Projet éolien De Soudron

**Note Ecologique modificative
Janvier 2024**

**Dossier de Demande d'Autorisation Environnementale
Communes de Soudron et Cheniers**

**Suppression d'une éolienne pour chaque projet
INCIDENCES SUR LES MILIEUX NATURELS**

ENJEUX ET VARIANTE SANS E4

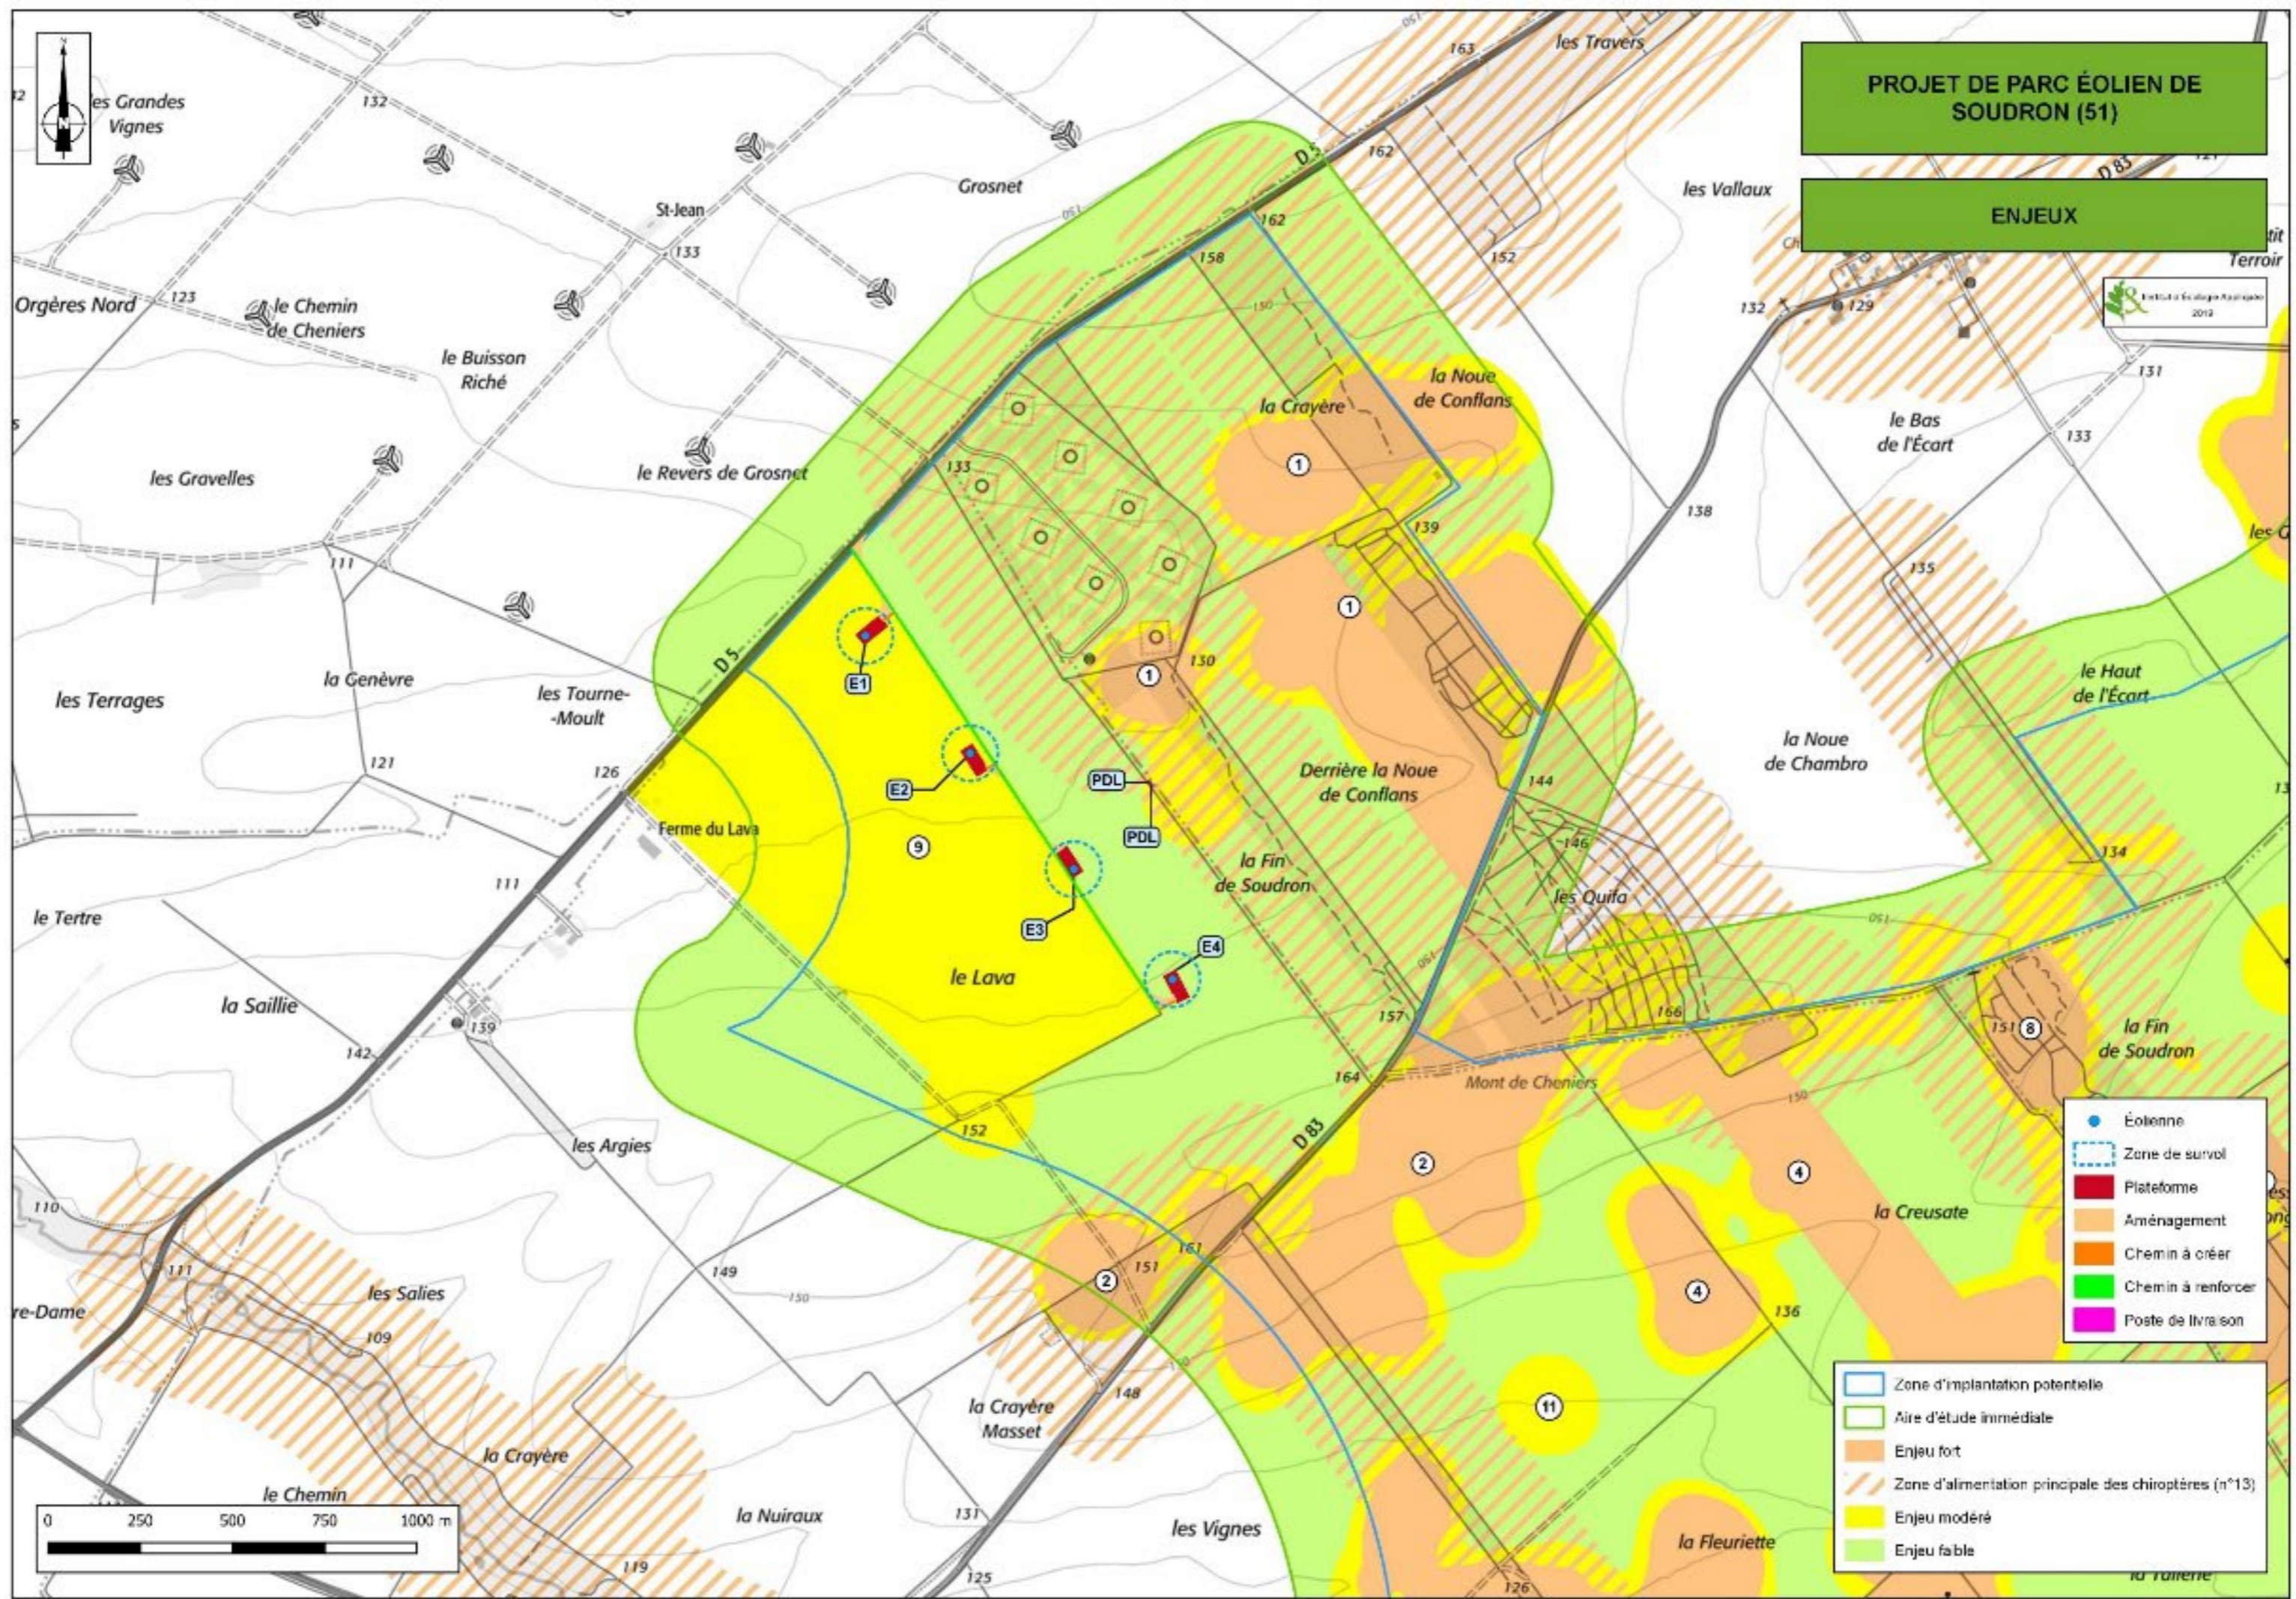
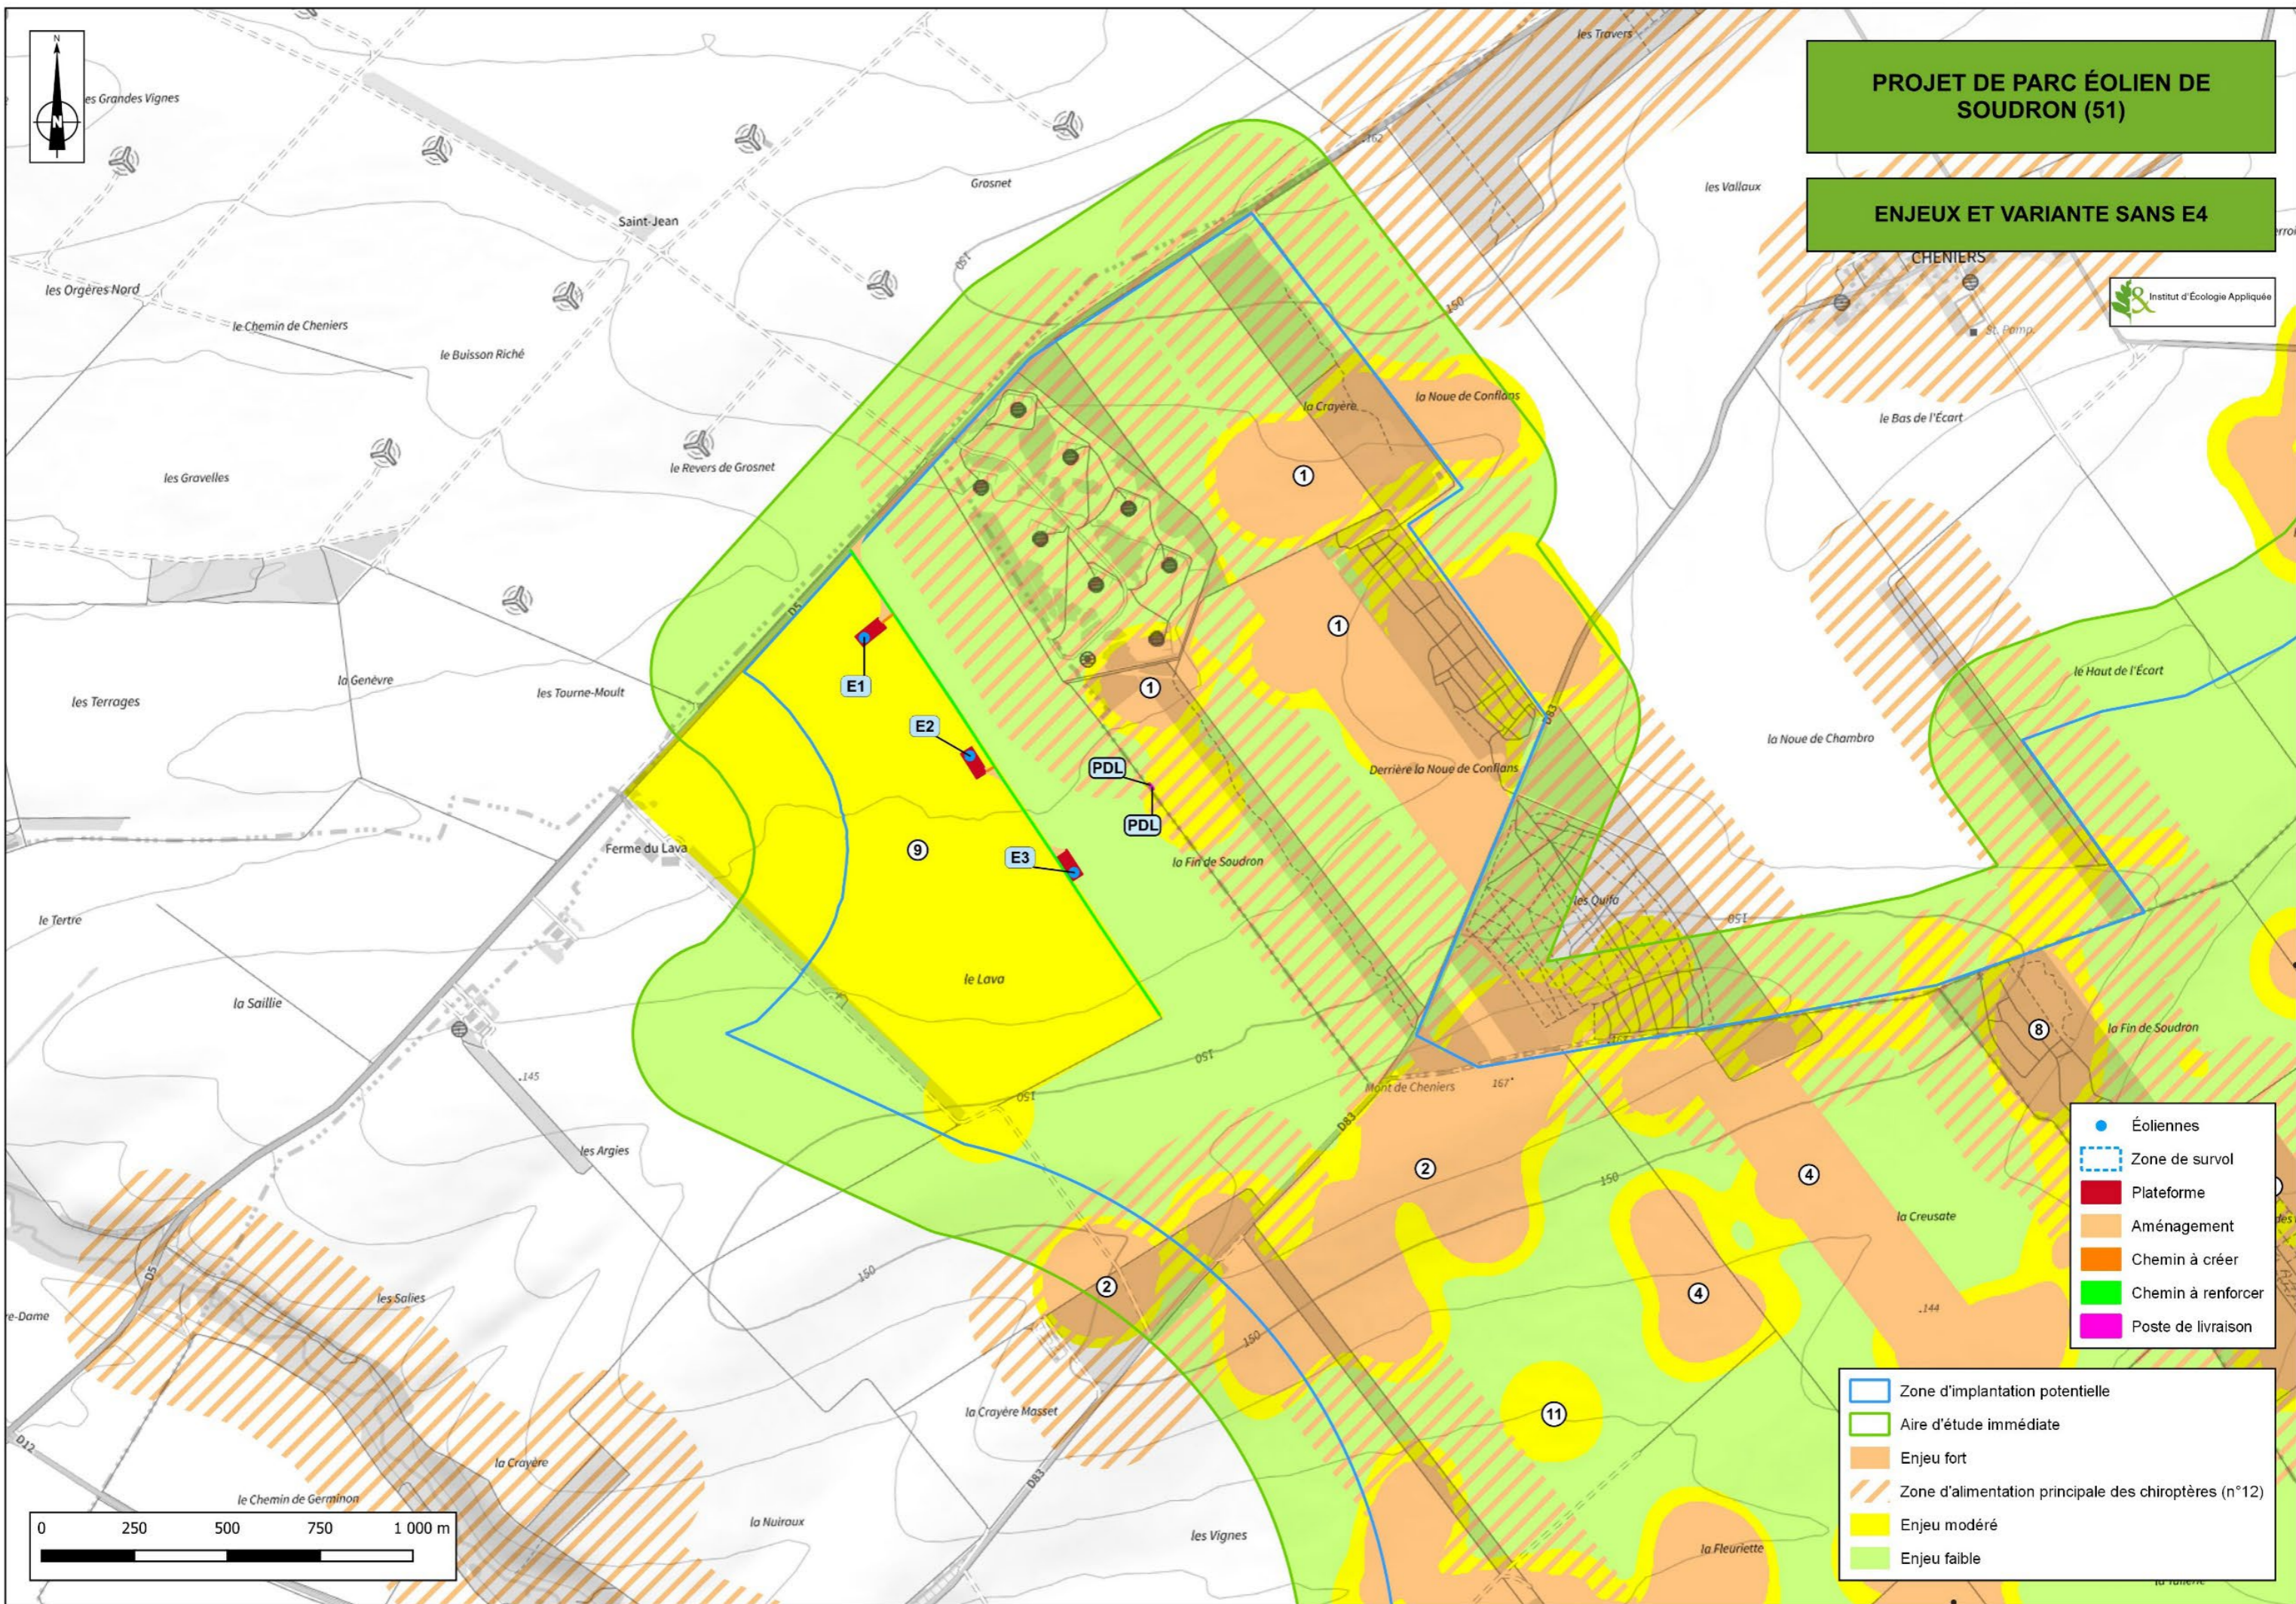
Initialement le parc comprend 4 machines et 2 postes de livraison. La localisation des différents éléments du parc, dans sa version initiale, sont présentés avec les enjeux dans la carte suivante.

Avec la modification portée par le présent dossier et la suppression de E4 il résulte un parc final composé de 3 éoliennes et de 2 postes de livraison.

Les caractéristiques globales du parc de changent toutefois pas à savoir 3 éoliennes en un alignement réguliers un axe Nord-Ouest/Sud-Est.
